DARDILLY ENVIRONNEMENT et AVENIR

MODIFICATION N°4 DU PLU-H

Observations de DEA

POINT 122 - NOYERAIES

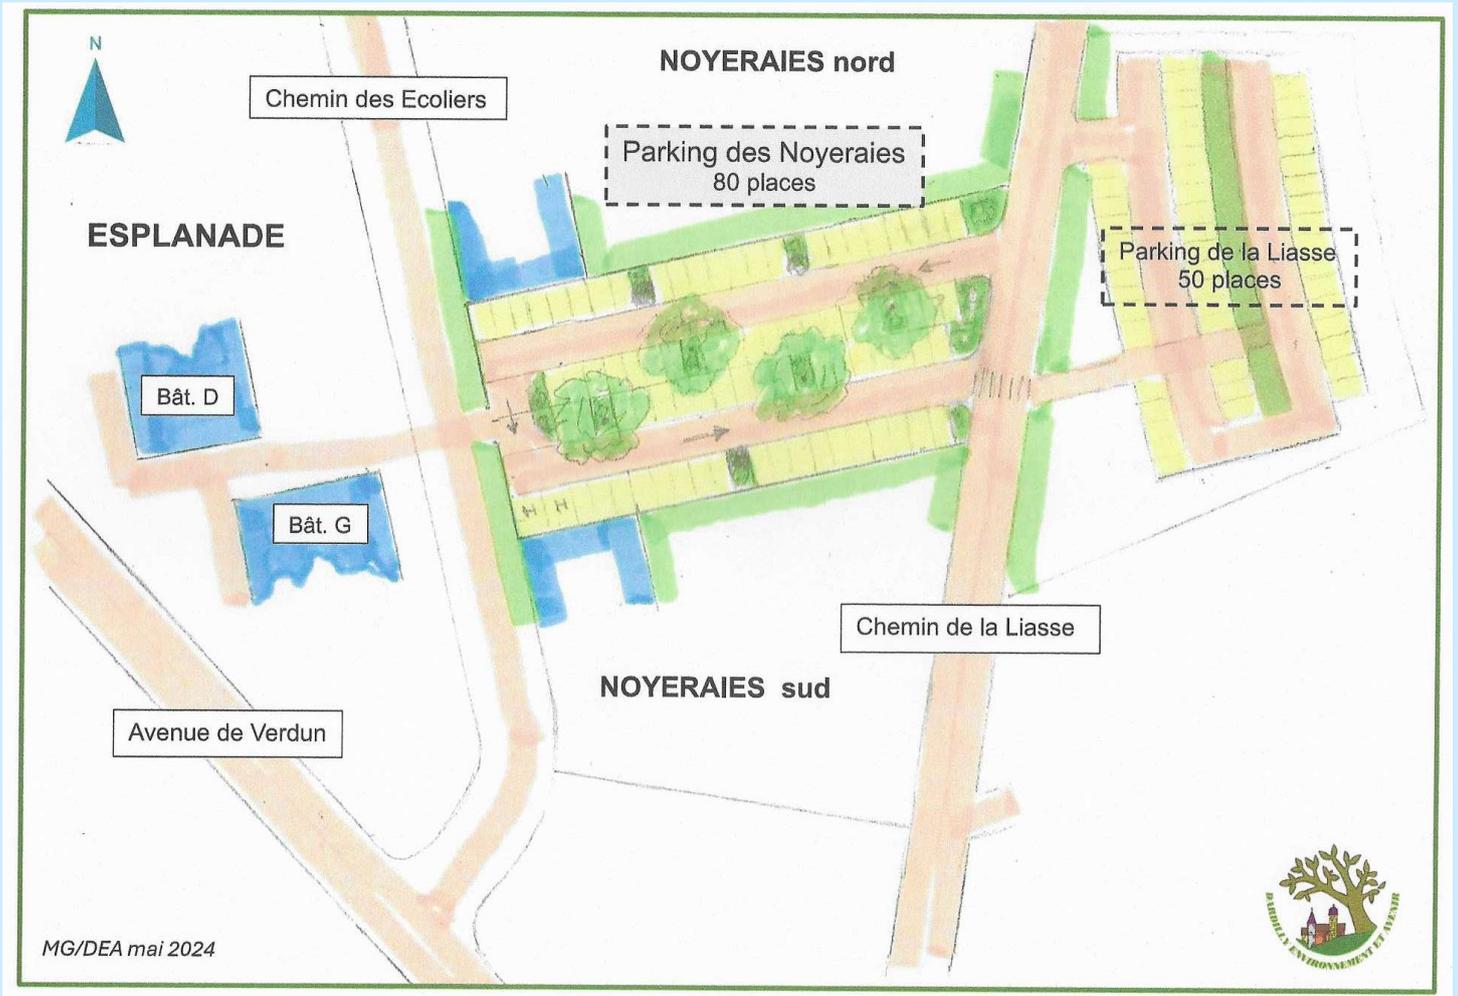
2/ Pour faire face à la pénurie de stationnements dans le quartier de l'Esplanade voisin (unanimement reconnue) à laquelle vont s'ajouter les besoins propres aux futurs habitants des Noyeraies, **DEA** propose d'aménager la liaison piétonne prévue dans l'OAP en parking, celle-ci ayant pour but initial de relier le parking existant du chemin de la Liasse à la traboule entre les bâtiments D et G de l'Esplanade.

Pour cela, il suffirait de doubler la largeur de la liaison Liasse-Ecoliers telle que prévue en la portant à 30 m pour y aménager environ 80 places de stationnement accessibles aux voitures depuis le chemin de la Liasse. Ce parking serait végétalisé et seule la voie de circulation serait étanchée. La surface non bâtie de ce parking à cet emplacement permettrait de préserver la vue imposée sur les Monts d'Or depuis le parvis de l'Esplanade.

Proposition de parking

Parcelles boisées en compensation des EBC détruits pour l'A89

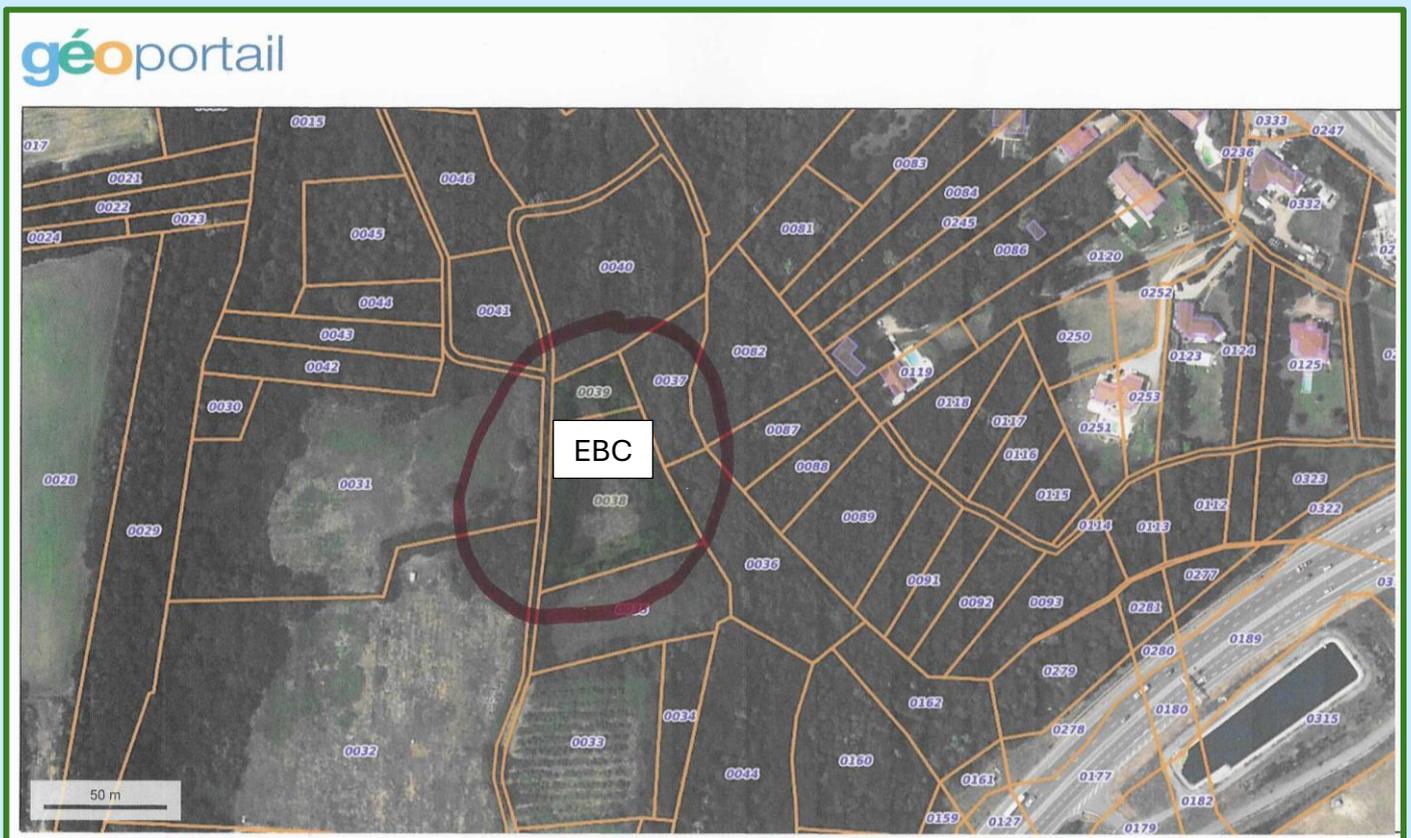
1/ Que toutes les parcelles reboisées par APRR en 2018 dans le cadre de la compensation des EBC détruits par l'A89 (2ha reboisés pour 1 détruit) soient classées en EBC afin de garantir leur pérennité, comme par exemple les parcelles AA 038 et AA 039.

Exemple des parcelles reboisées à classer en EBC

Parcelle boisée RD 307 à classer en EBC

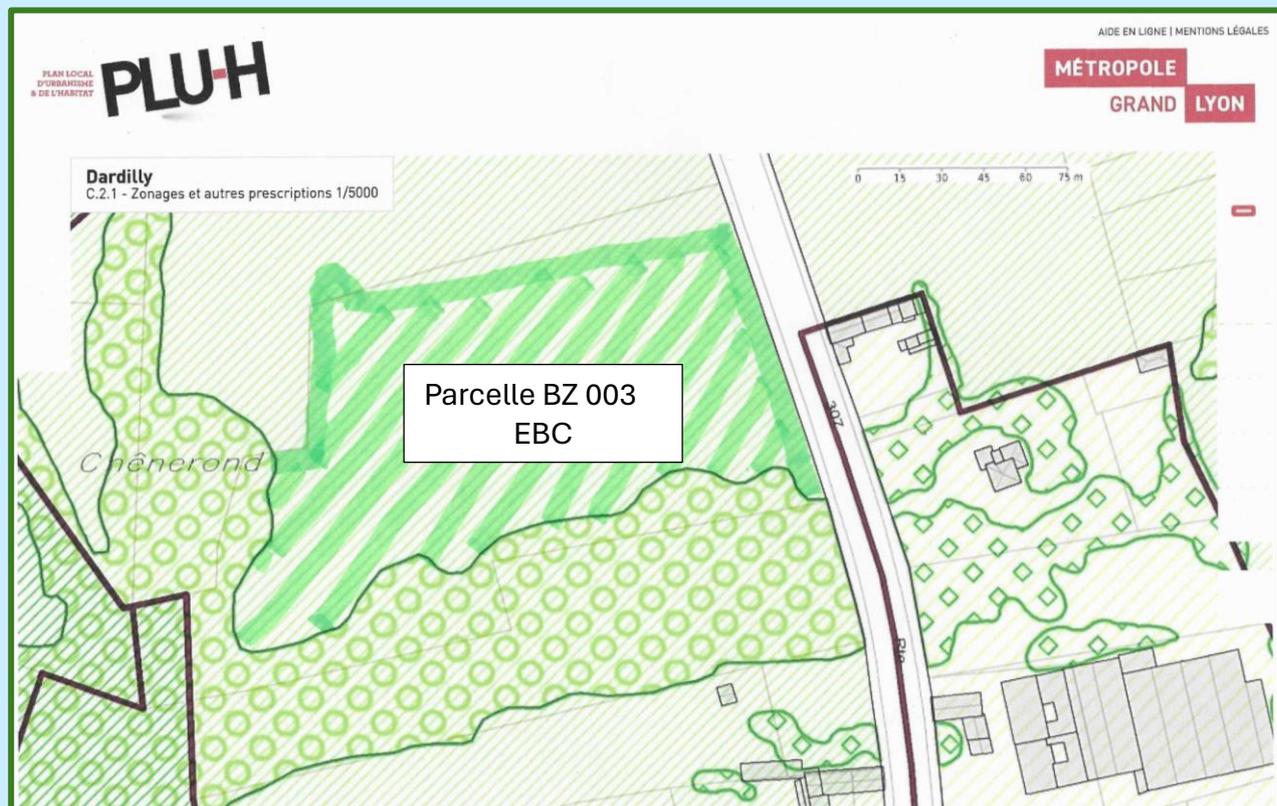
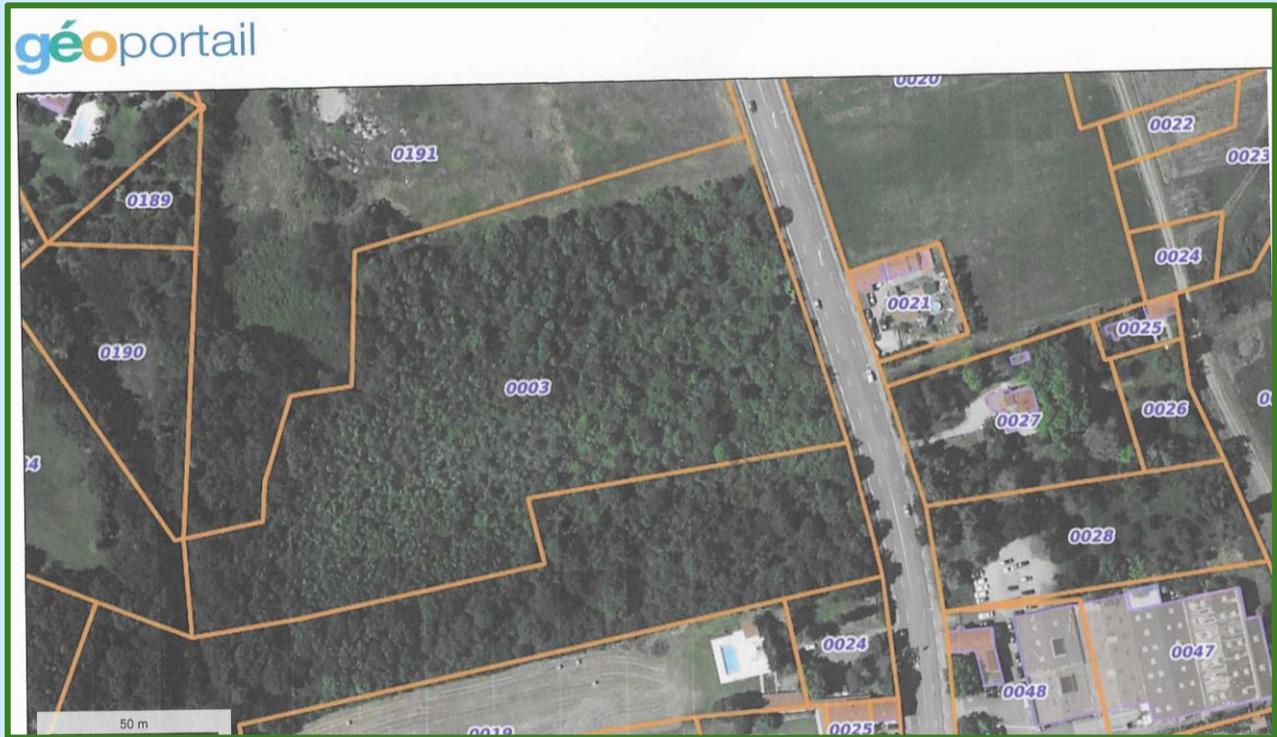
2/ Que la parcelle BZ 003 située en bordure ouest de la RD307 au lieudit Chêne Rond soit classée en EBC pour une superficie d'environ 2 ha, ce terrain étant en réalité presque entièrement boisé (à l'exception de sa lisière nord) avec des arbres de près de 50 ans.
